Dodatek č. 5 ke Smlouvě o dílo

Revitalizace objektu Vrbenského kasáren, evidenční číslo 26800017

ZMĚNOVÝ LIST

Doplnění dveří DHD03

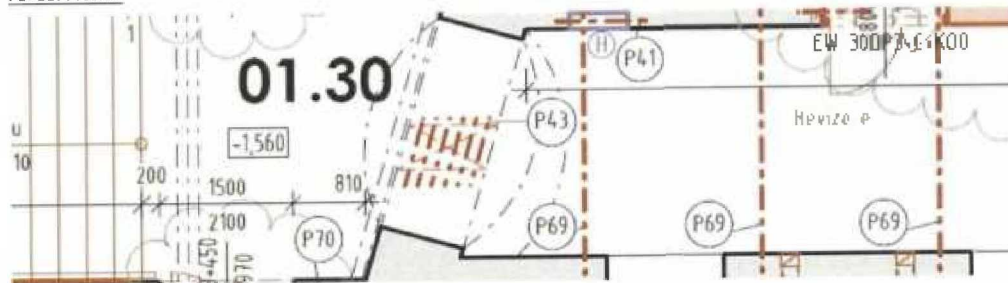
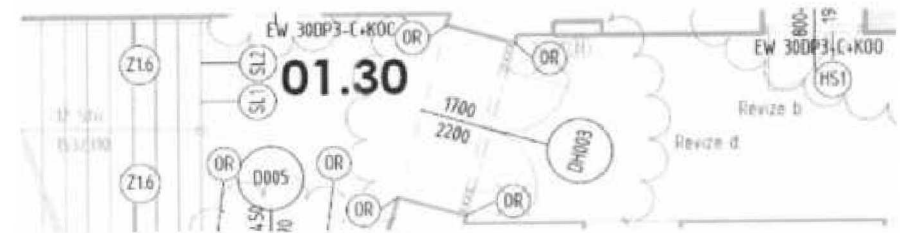
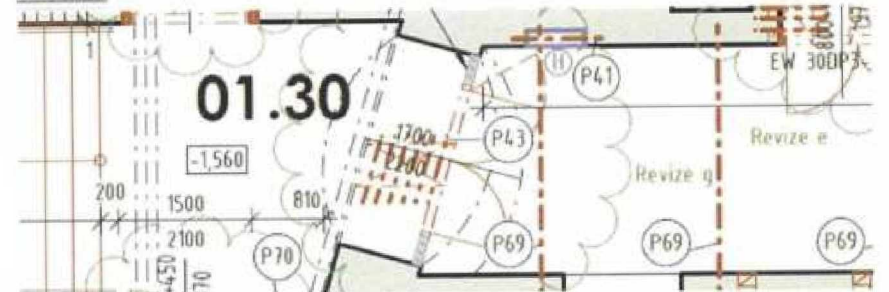
3.1.1. Předmět změny: Předmět změny: Doplnění dveří DHD03

3.2.1. Aktuální 4D bloky doplnění dveří DHD03 v 1PF

4.1. Vliv na požadovanou úroveň byly z důvodu změny návrhu středů záměru neekologického provozu doplněny jedny dveře mezi chodbami 50 a 51, 30 v 1PF

PŮDHRIS 2NP - NOVÝ STAV

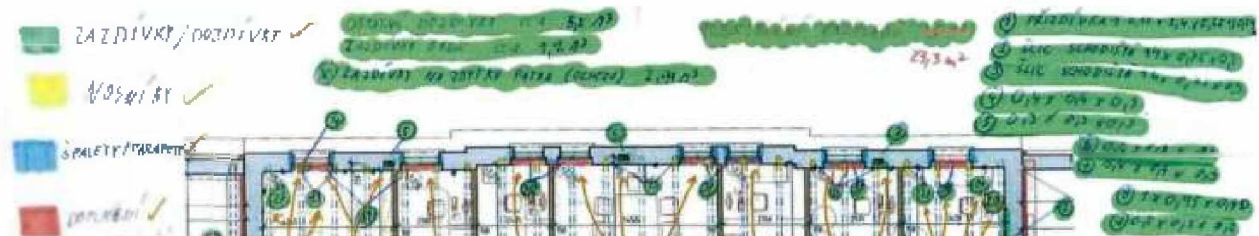
Hlavní stav: viz příložené výkresy

Nový stav: Viz příložené výkresy

Typ O17

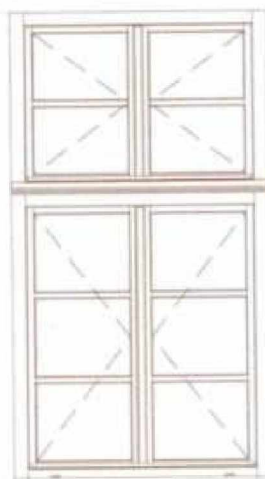
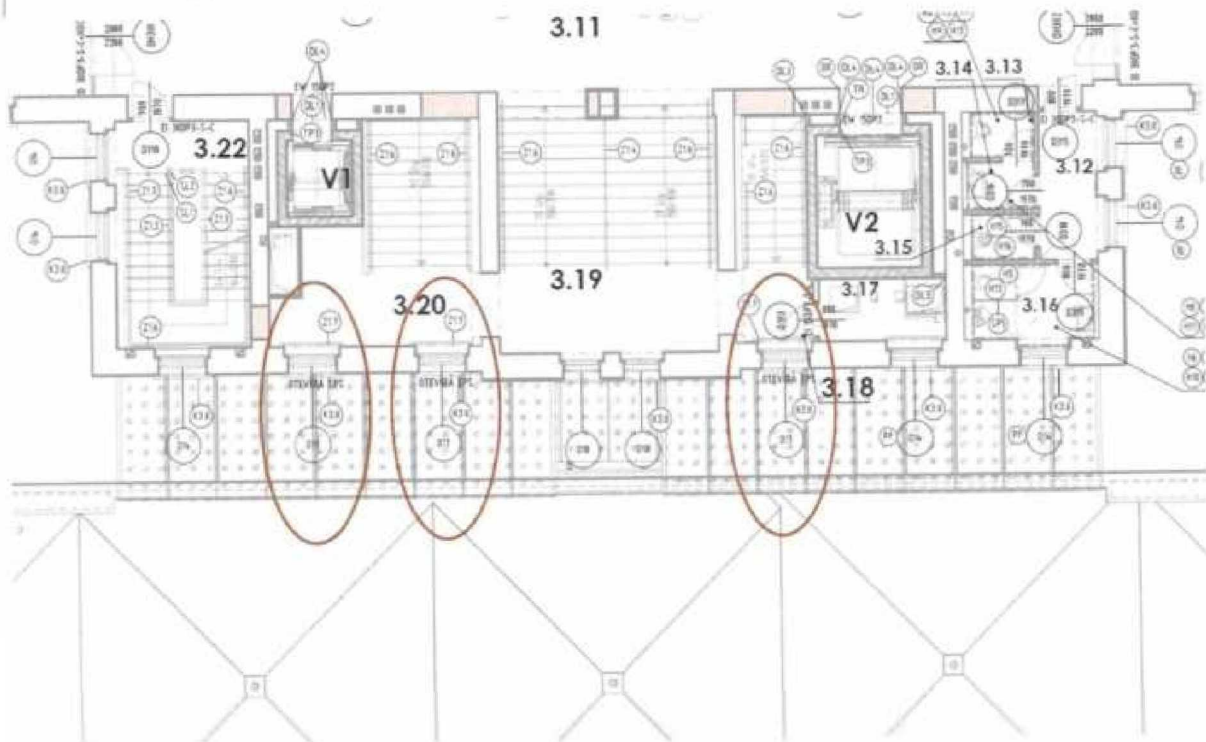
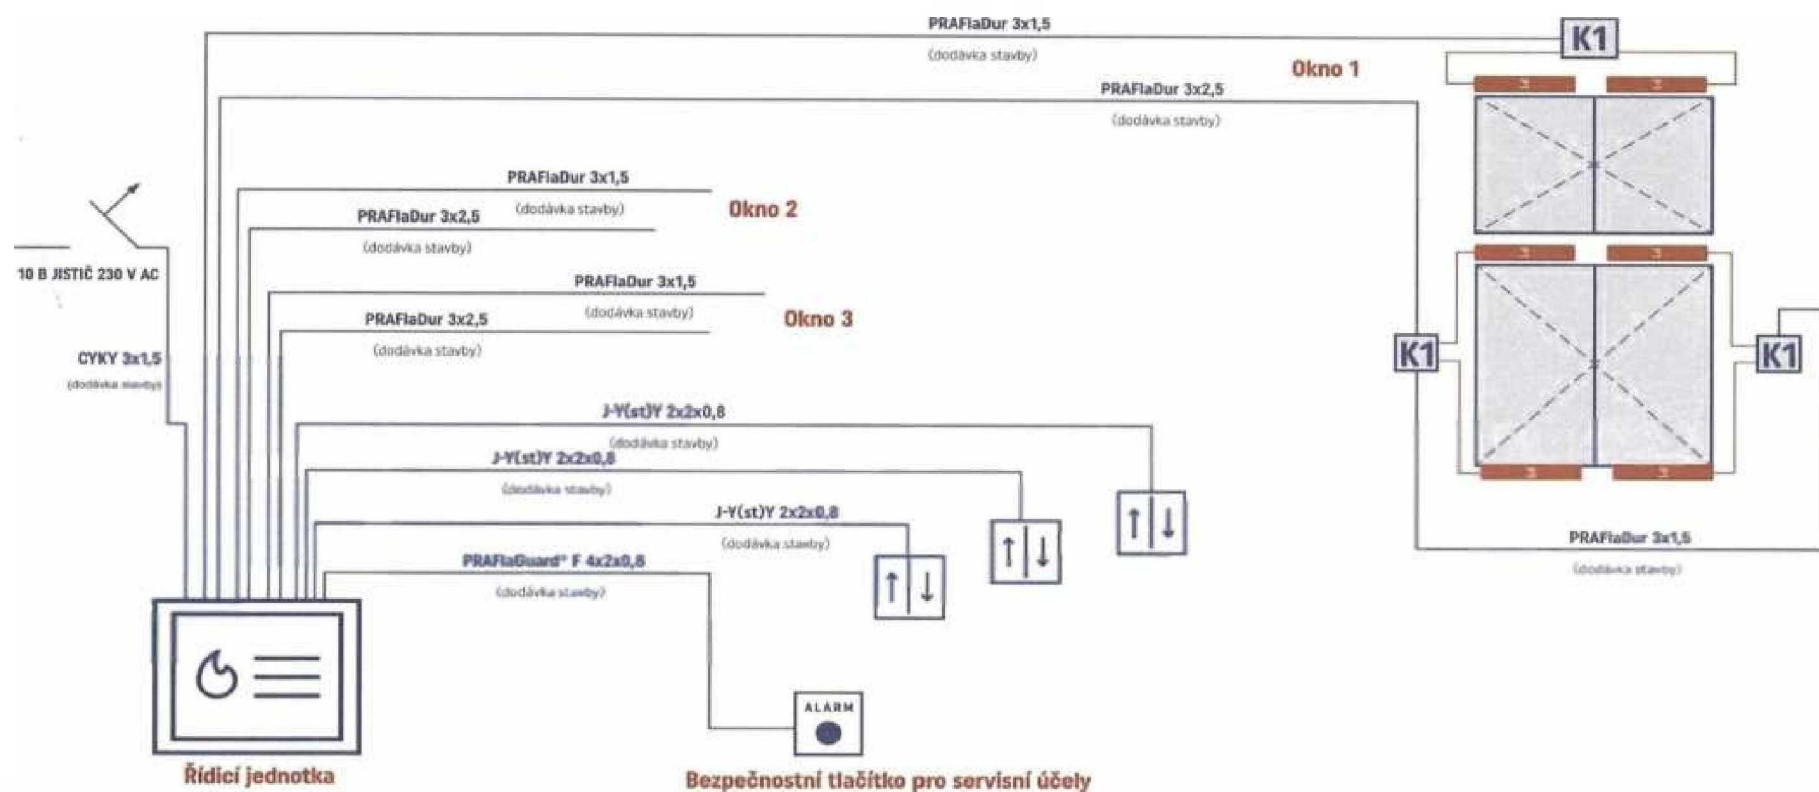
ZMĚNOVÝ LIST				40
Doplnění otevíračů oken				
Název:	Vybudování přístřeškové expozice a návštěvníckého centra pro inovativní prezentaci přírodních dědictví Mlýnský náhon v Praze - Horní lázeňská ulice, Praha 10 - Uhřetěpelec			
Číslo stavby a stavebního objektu:	A.5. Brownfield			
Příjemce:	Spoolečnost GEOSAN GROUP	Datum:	24.02.	
Cena / měna	Přiložky / počet řad			
poslední	1) Původní rozpočet změny	4	Kč	
nová	2) Projektové podmínky	2	Kč, výkresy	
osobně	3) Fotodokumentace	1	Kč	
1 Technický popis změny:

P1: řetězový pohon pro ovládání oken 24VDC, 1A

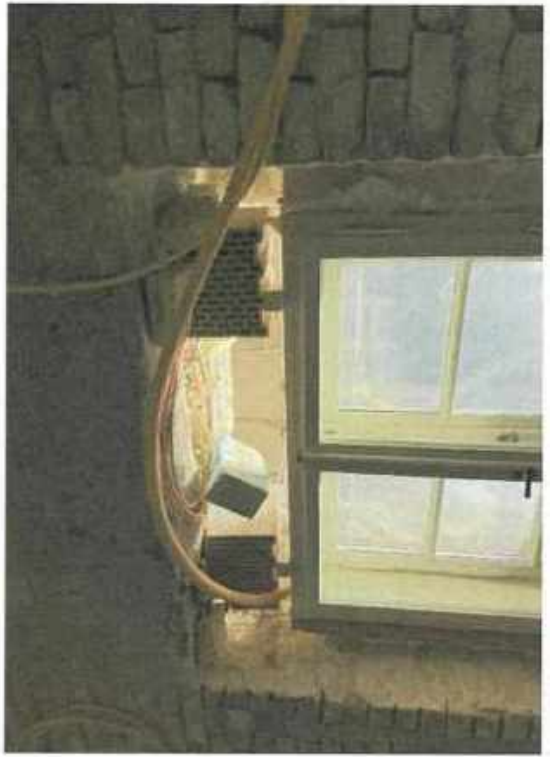
Po dohodě s OPP budou parapety oken v 1PP v provedení jako na Gajerových kasárnách.
Zh provede dozdivku parapetu a předloží ZI do 4/7

Odpověď: Muzeum HK - příčka na přístavbě

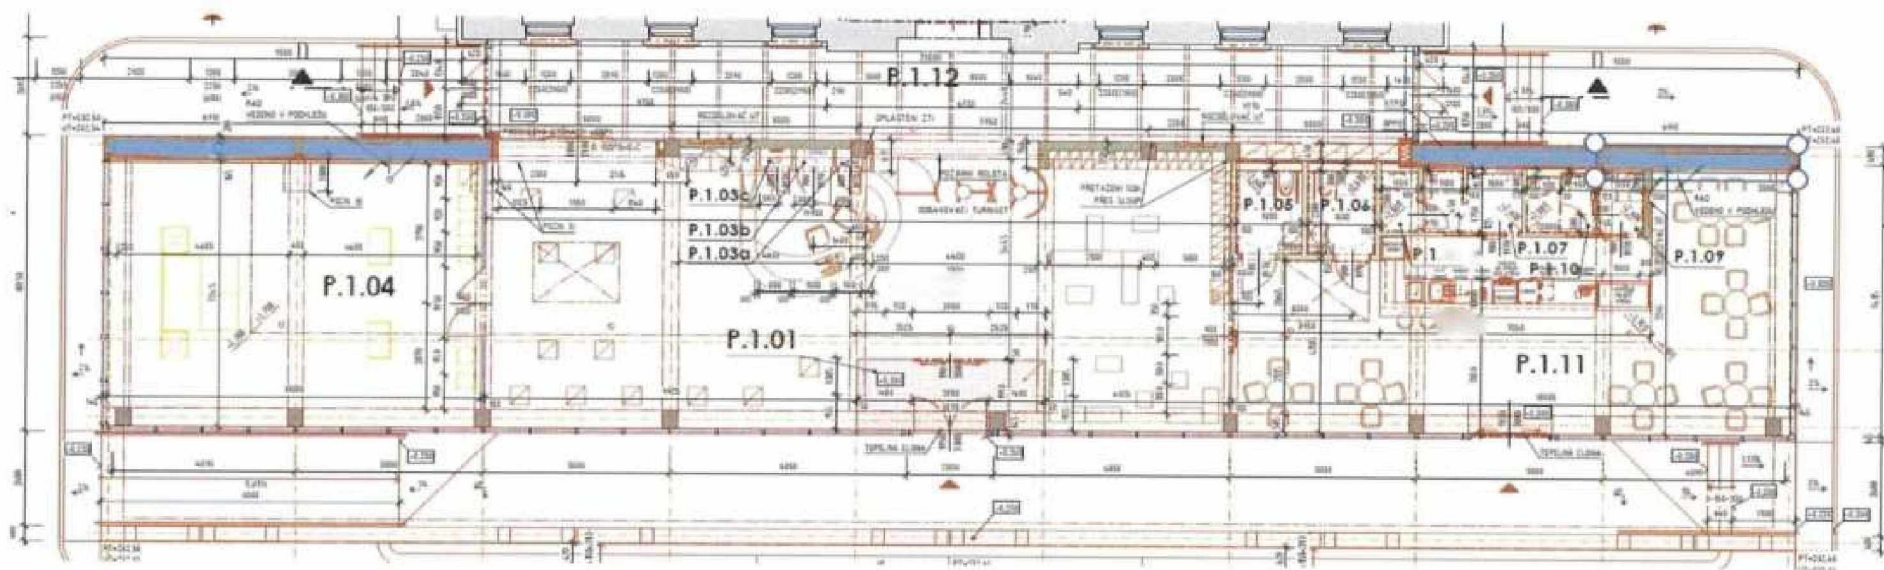
ZMĚNOVÝ LIST				42
Doplnění chybějících vyzdívek přístavba				
Kód objektu:	Vytváření přírodně-umělecké expozice a návštěvnického centra pro inovativní prezentaci přírodního dědictví Muzea východních Čech v Hradci Králové, Centrální krajský depozitář – SP			
Číslo zakázky a číslo jednání:	A.3. Přístavby pro návštěvnické centrum			
Předkladatel:	Společnost GRUPOU	Datum:	24. 07. 2025	
Objednatel / předáno:	Přílohy / počet listů			
počet:	1) Fotodokumentace	7	listů	
z toho:	2) Projektové podklady	2	str., výkresů	
poslední:	3) Fotodokumentace	0	listů

**Bourání
příčky**

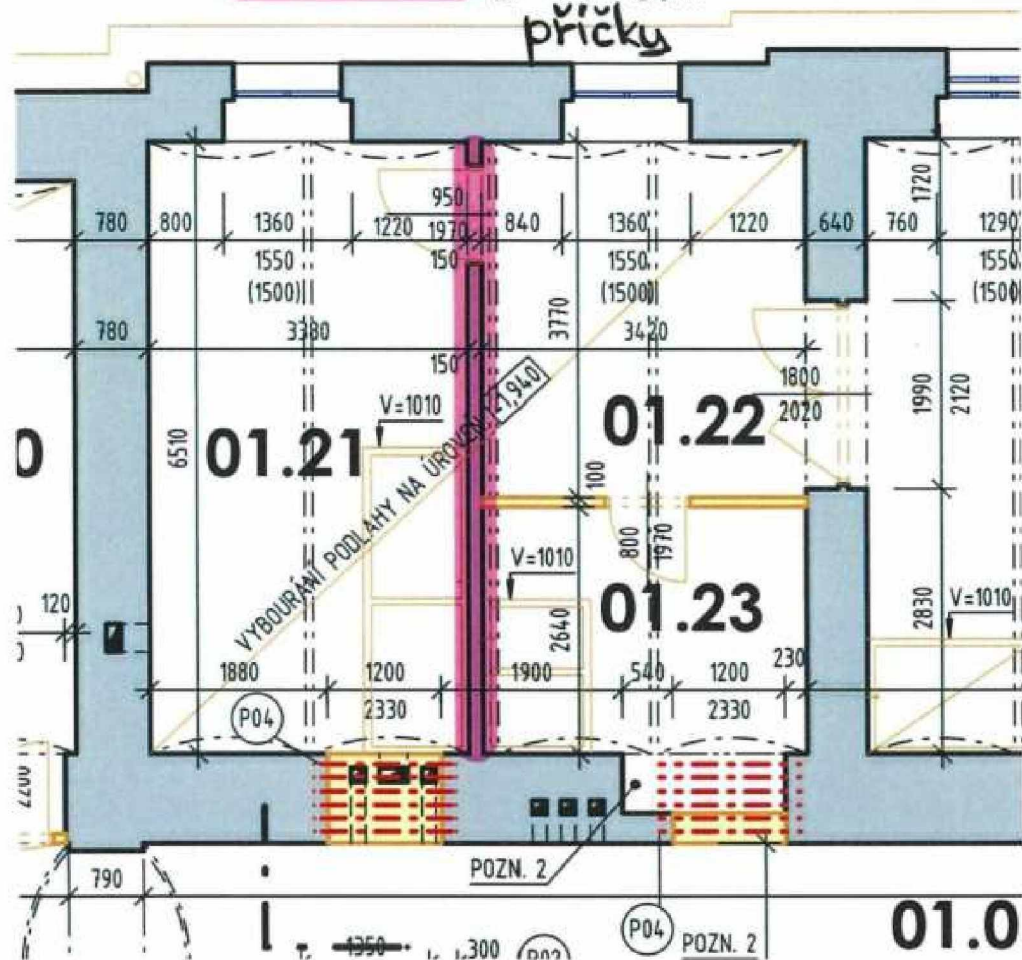
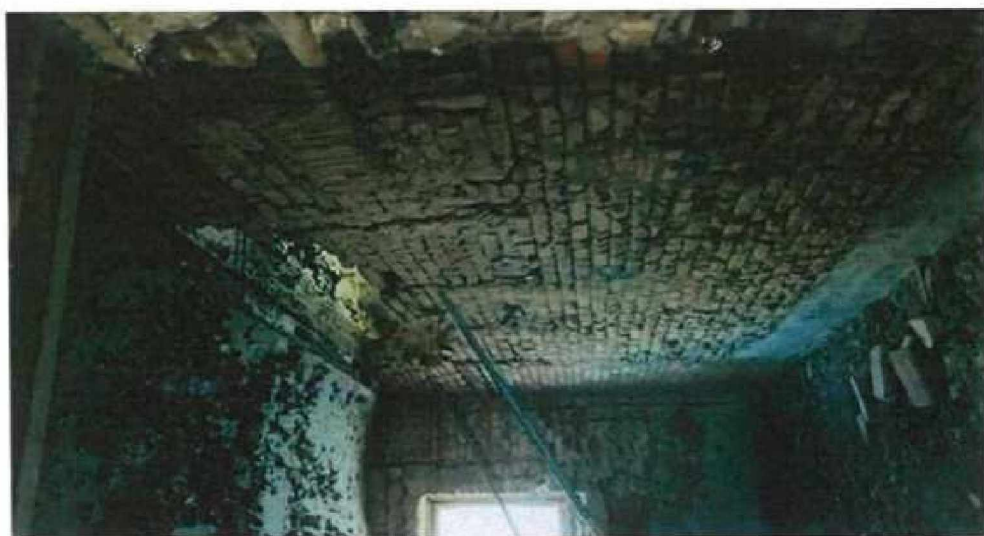
ZMĚNOVÝ LIST				44		
Vybourání nestabilní přičky						
Stanba:	Vybourání přírodně národní expozice z důvěrníckého centra pro novativní prezentaci přírodního dědictví Muzei východních Čech v Hradci Králové, Centrální krajský rozpočet – SP					
Část stavby a součástí objektu	A.1 Prostory pro kulturní a kreativní centrum; A.2 Prostory pro kulturní a kreativní centrum; A.3 Nevytvořené náklady					
Předmět:	Společnost SKUSAN GROUP				Datum:	26.07.2025
Pracovní / plánová	Přiložky / počet listů					
pořadí	1) Průběžný rozpočet změny				3	listů
z městem	2) Průběžné počkady				1	listů, výkresů
osobně	3) Průběžné počkady				1	listů

D.2.1.b.02 c. SITUACE AREALOVA DESTOVA KANALIZACE

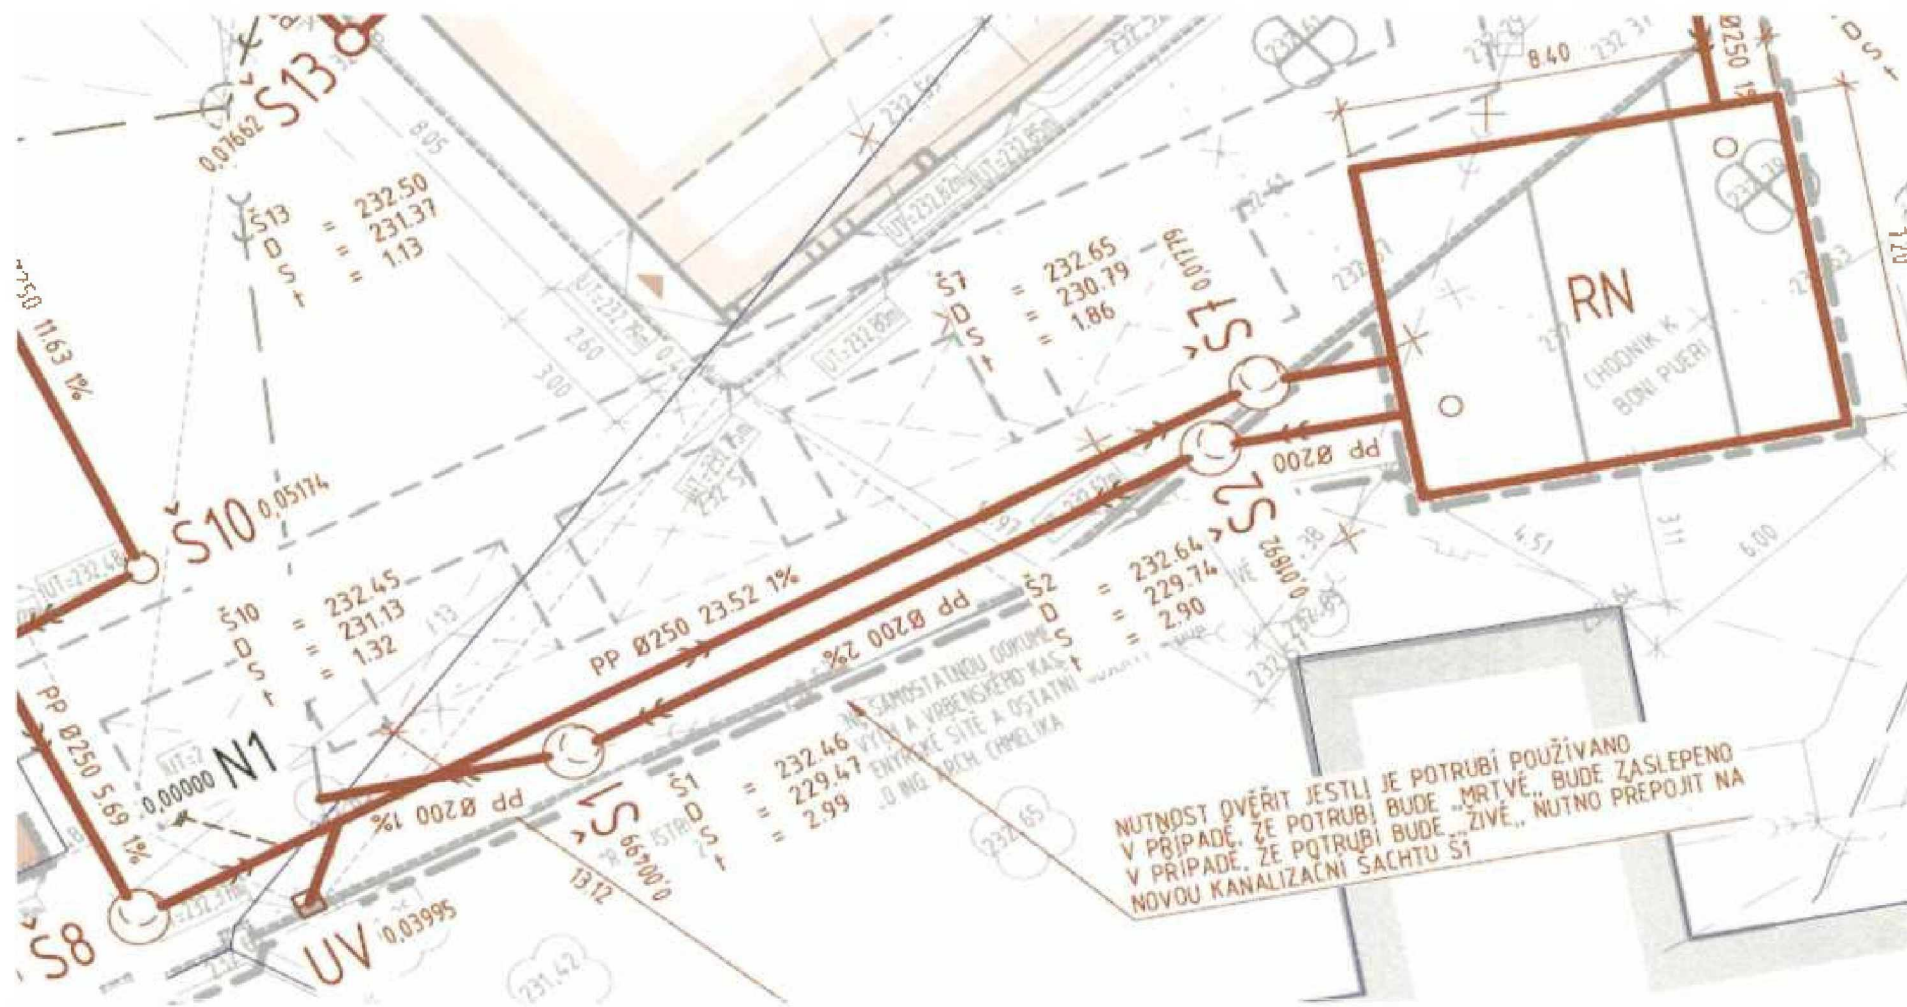
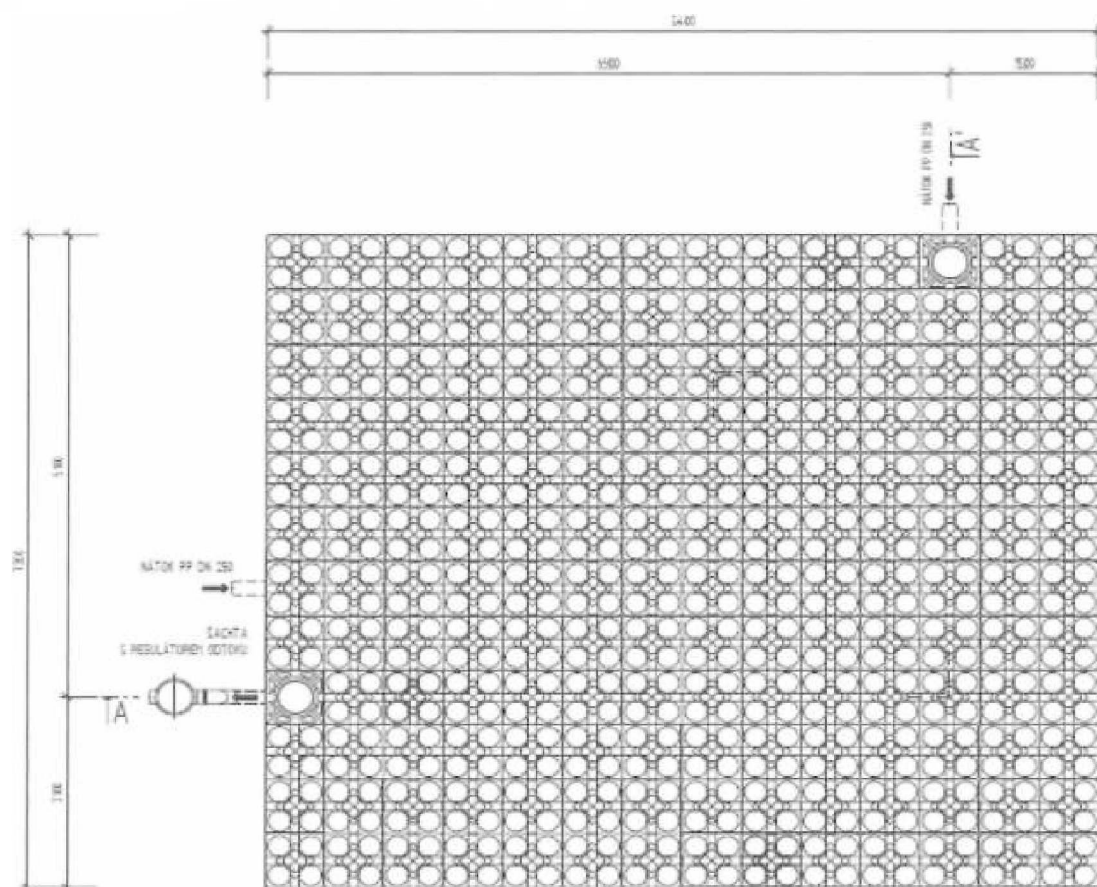
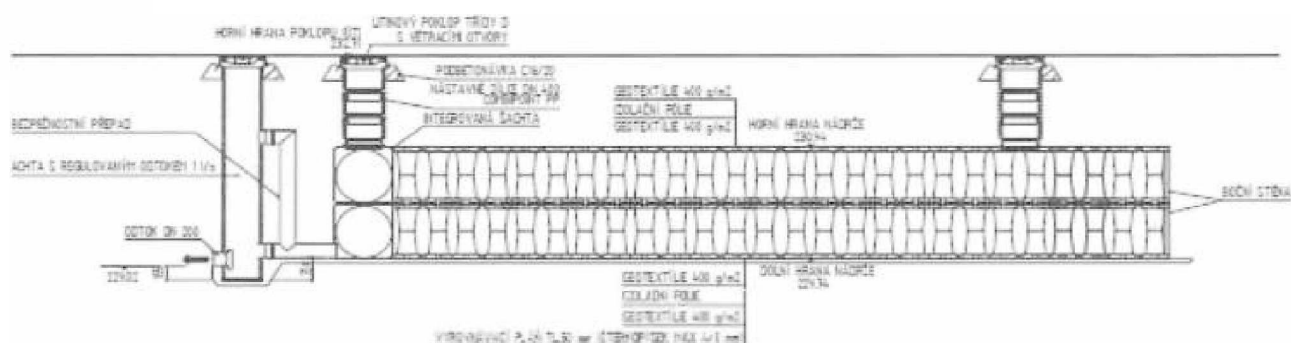
TECHNICKÉ ŘEŠENÍ – RETENCE
